保原体育館

保原第二体育館（ユューユー体育館）

4月11日に学校施設災害復旧費国庫負担(補助)事業予定施設の事前調査に東京大学地震研究所の壁谷澤寿海教授(一級建築士・構造設計一級建築士)班が来られたので、保原第二体育館、保原体育館を見させていただきました。

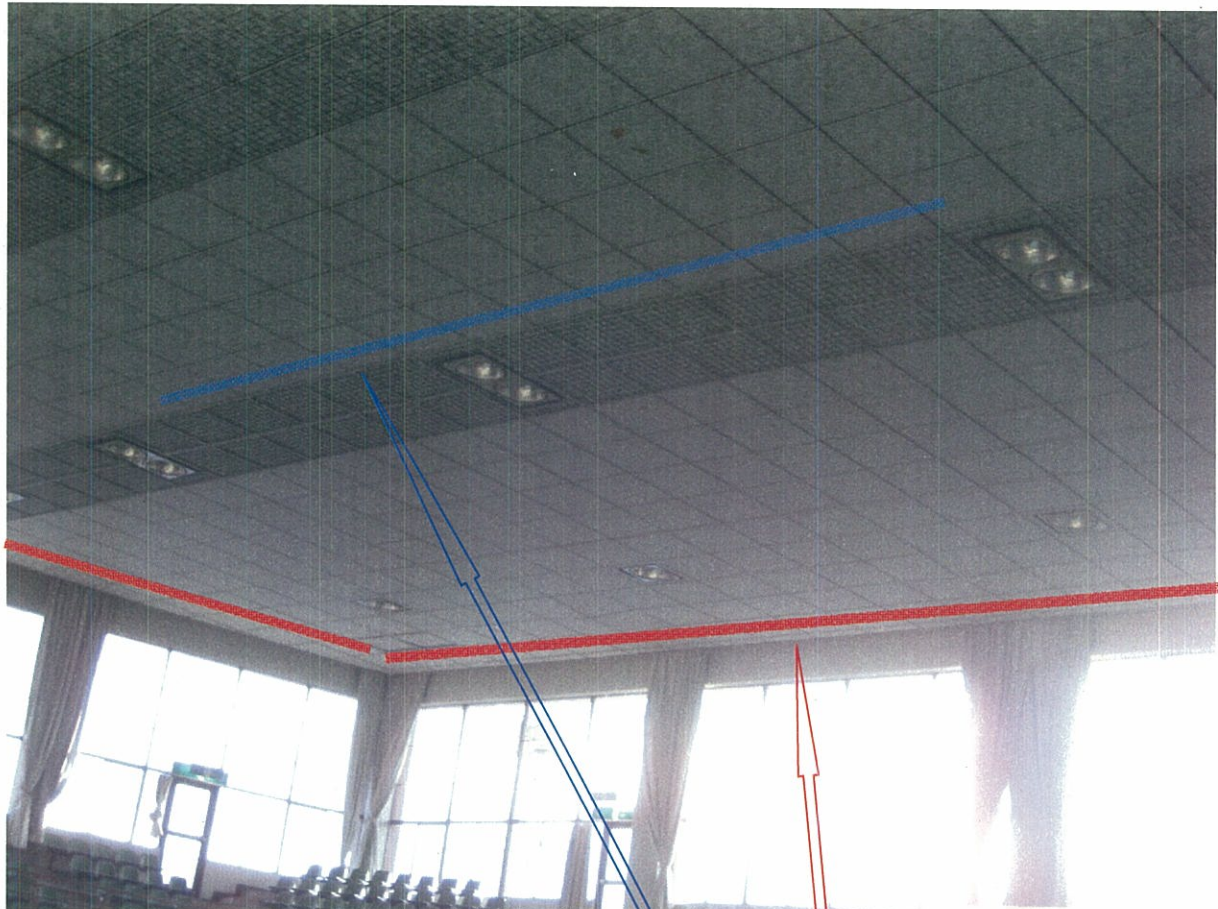
表面的には体育館天井部全体に歪みがある。天板吊が悪いということもあるが、とりあえず天井裏の調査結果を確認し改修までは使用禁止と考えます。

面的に歪んでいる。

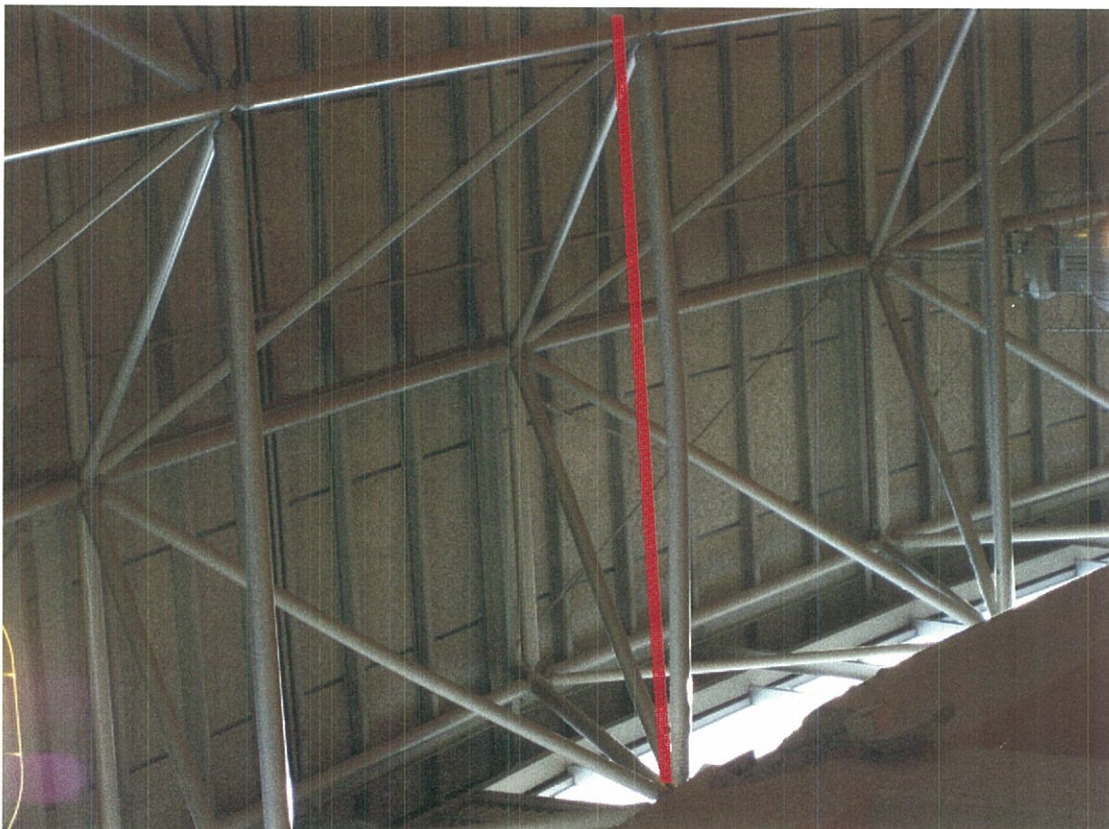
体育館大棟直下のトラスアンカーボルトの脱落と支柱コンクリート破壊、鋼材の変形、屋根大棟部の鋼材が若干変形しているように見える。トラス全体の調査によって改修を検討する。改修完了までは使用禁止。

中央トラス変形、壁谷澤寿海教授にこの鋼材1本は歪んでいると指摘された。
